## 改善箇所説明図

### 基準不適合発生箇所

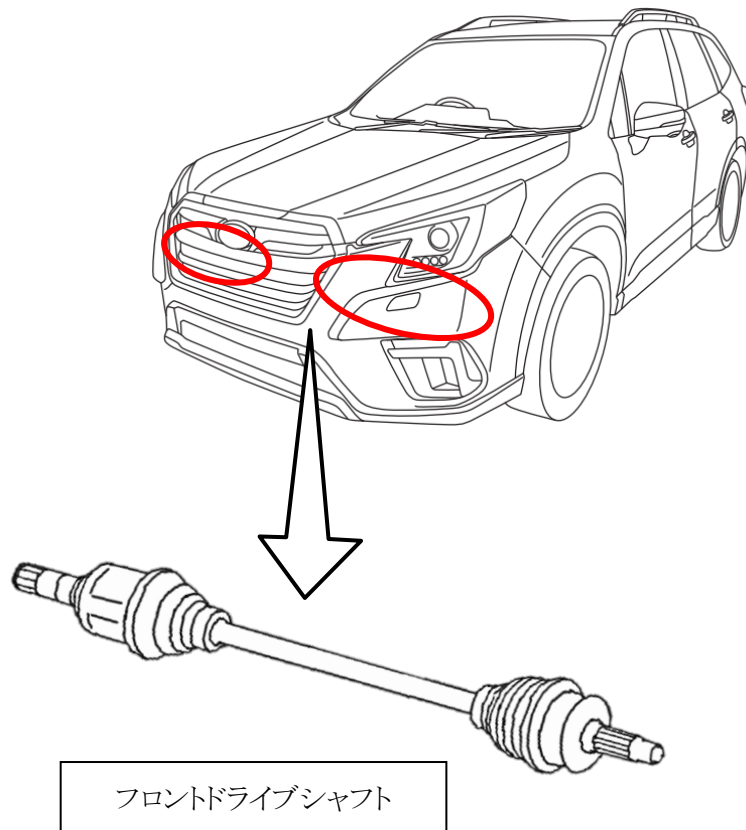
フロントドライブシャフトにおいて、製造工程における熱処理が不適切なため、アウターレースの表面に亀裂が発生し、強度が不足しているものがある。そのため、使用過程で亀裂が進展するとアウターレースが破損し動力伝達不良となり、最悪の場合、トランスファクラッチが損傷し、走行不能に至る。

全車両、左右のフロントドライブシャフトを点検し、対象の製造ロット品についてはフロントドライブシャフトを良品に交換する。

注:  は交換する部品を示す。
